전라남도 고시 제2025-242호

광양만권경제자유구역 신덕지구 광양세풍일반산업단지 개발계획 변경 고시

◆ 주요 변경사유

- 세풍일반산업단지의 입지 경쟁력 제고를 위한 지식산업센터 필요성이 대두됨에 따라 지식산업센터 입주를 위한 용지 확보
- 산업단지 구역 내 도시계획시설과 지적 간 불부합과 가구 및 획지의 구적 오차 정정

○ 토지이용계획도

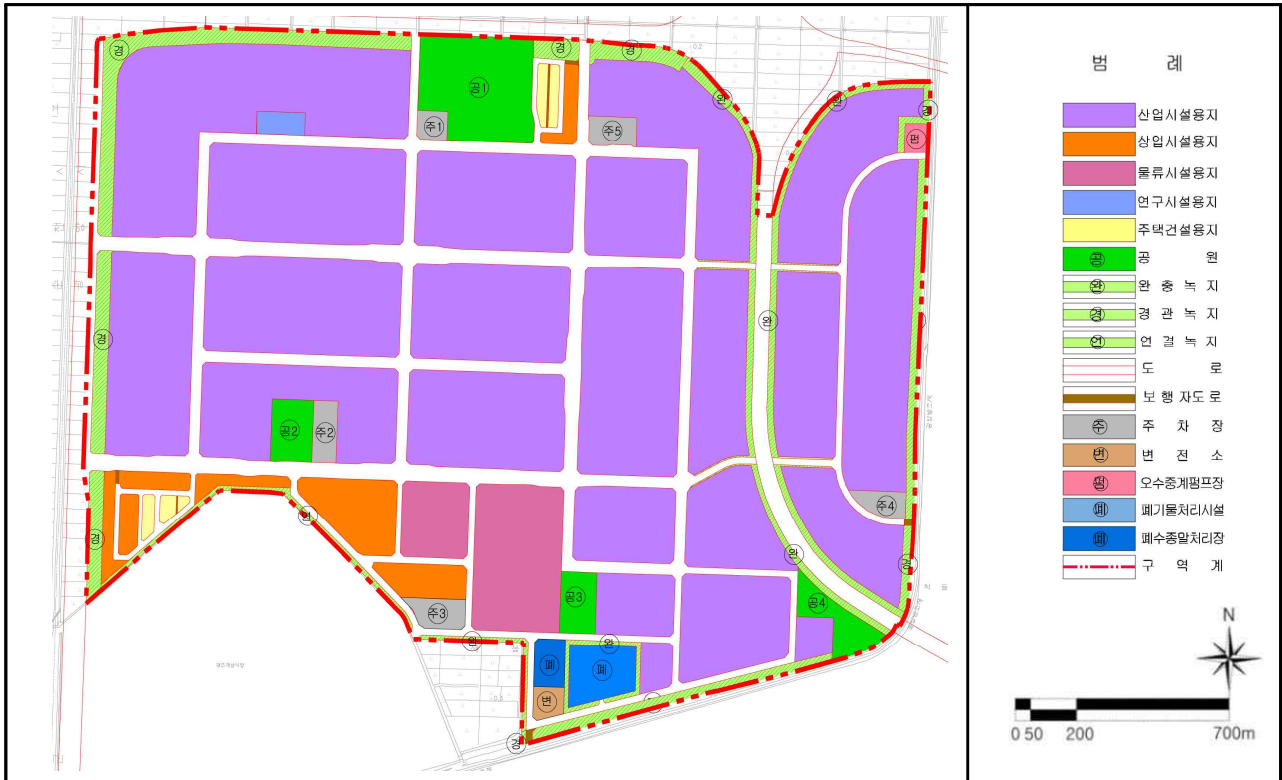
구 분		면 적(㎡)			구성비(%)		비 고
		기정	증감	변경	기정	변경	
합 계		2,426,756.0	감) 4,951.7	2,421,804.3	100.0	100.0	
소 계		1,670,905.8	증) 630.1	1,671,535.9	68.9	69.0	
산업시설용지		1,487,209.3	증) 1,068.1	1,488,277.4	61.3	61.5	
연구시설용지		5,572.3	-	5,572.3	0.2	0.2	
물류시설용지		91,170.0	감) 288.0	90,882.0	3.8	3.7	
상업업무용지		75,294.5	감) 18,631.0	56,663.5	3.1	2.3	
복합용지		-	증) 18,477.0	18,477.0	-	0.8	산설
주택건설용지		11,659.7	증) 4.0	11,663.7	0.5	0.5	이주단지 (단독주택)
공공 시설 용지	소 계	755,850.2	감) 5,581.8	750,268.4	31.1	31.0	
	공 원	96,079.8	증) 433.2	96,513.0	4.0	4.0	4개소
	완충녹지	57,724.0	증) 875.0	58,599.0	2.4	2.4	
	연결녹지	9,512.0	감) 27.1	9,484.9	0.4	0.4	폭원10m
	경관녹지	115,983.1	감) 296.5	115,686.6	4.8	4.8	배수시설 포함
	도 로	410,035.6	감) 6,912.4	403,123.2	16.9	16.6	폭원 8m이상
	주 차 장	32,858.0	증) 119.0	32,977.0	1.3	1.4	5개소
	변 전 소	4,629.7	-	4,629.7	0.2	0.2	1개소
	오수중계펌프장	3,559.0	증) 274.0	3,833.0	0.1	0.2	1개소
	폐수종말처리장	7,370.0	-	7,370.0	0.3	0.3	1개소
	폐기물처리시설	18,099.0	감) 47.0	18,052.0	0.7	0.7	1개소

※ 구역 오차 정정(산업단지 및 세부시설 구역계 변동 없음)

※ 산업단지 입지 경쟁력 제고를 위한 복합용지 구획 추가(자식산업센터)

[업종배치계획도]

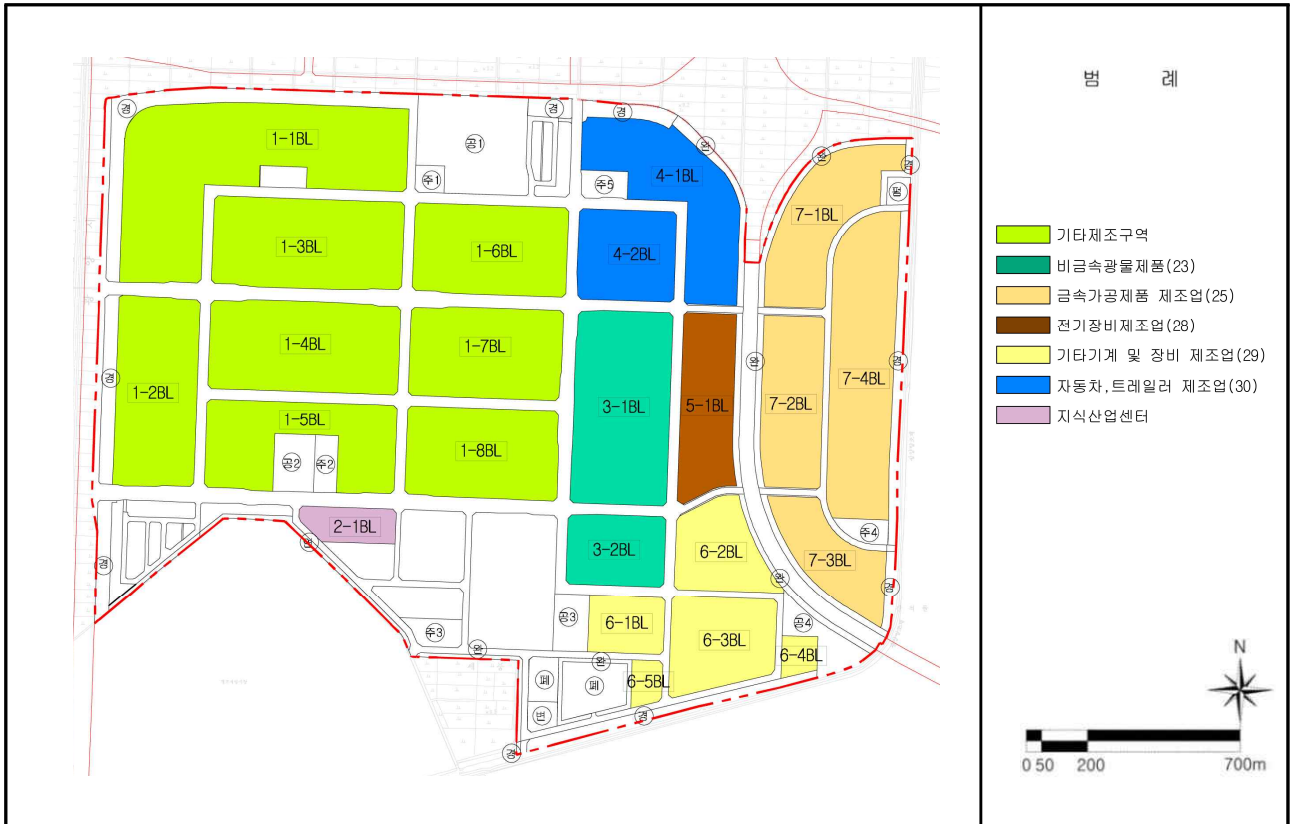
구분			면적(㎡)			구성비(%)		비고
			기정	변경	증감	기정	변경	
계			1,487,209.3	1,488,277.4	증 1,068.1	100.0	100.0	
기타 제조 구역	식료품제조업	C10	751,623.3	752,811.4	증 1,188.1	50.5	50.0	8개 업종
	펄프, 종이 및 종이제품 제조업	C17						
	화학 물질 및 화학제품 제조업: 의약품제외	C20						
	고무 및 플라스틱제품 제조업	C22						
	비금속 광물제품 제조업	C23						
	1차 금속 제조업	C24						
	금속 가공제품 제조업:기계 및 가구 제외	C25						
	전기장비제조업	C28						
비금속 광물제품 제조업		C23	143,655.0	143,578.0	감 77.0	9.7	9.5	
금속 가공제품 제조업:기계 및 가구 제외		C25	54,866	272,557.0	감 163.0	3.7	18.1	
전기장비제조업		C28	133,952	54,792.0	감 74.0	9.0	3.6	
기타 기계 및 장비 제조업		C29	130,393	134,214.0	증 262.0	8.8	8.9	
자동차 및 트레일러 제조업		C30	130,393	130,325.0	감 68.0	8.8	8.7

※ 구적 오차 정정(산업단지 및 세부시설 구역계 변동 없음)
